**Vedlegg til sak:**
**Høyringsuttale til søknader om løyve til å bygge 12 småkraftverk i  
Førde, Askvoll og Naustdal kommunar – Sunnfjordpakken**
**Saksutgreiing for Rørvika kraftverk i Askvoll kommune**
**1. Omtale av tiltaket.**

Tiltaksområdet. Fjorden til venstre på kartet. Kraftstasjon: Raud firkant. Rørgater: Brun strek.

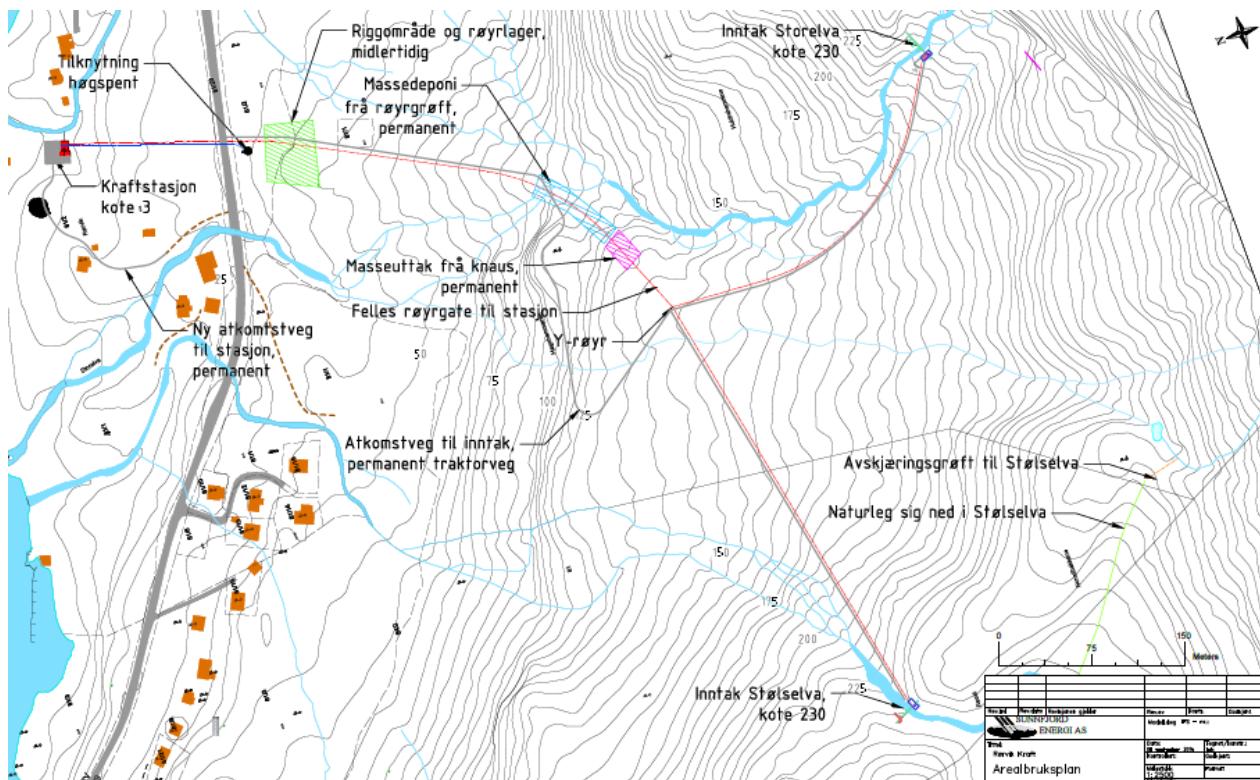
Rørgatetraseen til begge inntaka med eit ryddebredde på ca. 20 meter oppover lia, vil bli godt synleg frå bygda og vegen nedanfor over fleire år, men vil etter kvart gro til. Stien oppover til Blægja (1304 moh) går langs østsida til Storelva. Stien vil ikkje bli påvirka av anlegget, men rørgatetrasen og redusert vassføring i Storelva vil bli godt synleg. Det er foreslått minstevassføring litt under 5-percentilen om sommaren. Fylkesrådmannen meiner at denne bør aukast av omsyn til landsskap og brukarinteresser. Det må leggast vekt på støydemping ved kraftstasjonen, både av omsyn til busetnaden rundt, men også slik at støy ikkje får bre seg ut over fjorden.

Tiltakshavar si undersøkingsplikt, jf. § 9 i Lov om kulturminne, er ikkje oppfylt. Deler av berørt areal har stort potensiale for automatisk freda kulturminne. Det er ikkje grunnlag for påstand i søknaden om at tiltaka har liten negativ konsekvens for kulturminne. Det ligg eit automatisk freda gravminne i underkant av 50 meter nord for planlagt kraftstasjon. Andre spor frå gardsbusetnad i jarnalder vil ligge i området. Dersom det blir gitt konsesjon, må § 9 undersøking gjennomførast. Registreringa må gjerast på snø- og telefri mark. Tiltakshavar er ansvarleg for å ta skriftleg kontakt med Kulturavdelinga i fylkeskommunen i god tid før registreringa skal gjennomførast. Det må bereknast tilstrekkeleg tid til etterfølgjande sakshandsaming, endring av lokalisering av tiltak og eventuelt utgraving før utbyggingstiltak i området kan iverksetjast.

Fylkesrådmannen meiner at tiltaket vil innebere moderate konfliktar i høve til landskap, friluftsliv og kulturminne, og vil rá til at det vert gitt konsesjon. Av omsyn til landsskap og brukarinteresser må minstevassføringa om sommaren aukast til minst 5-percentil, dvs. 112 liter/sek. Det må leggast vekt på støydemping ved kraftstasjonen, både av omsyn til busetnaden rundt og slik at støy ikkje får bre seg ut over fjorden.
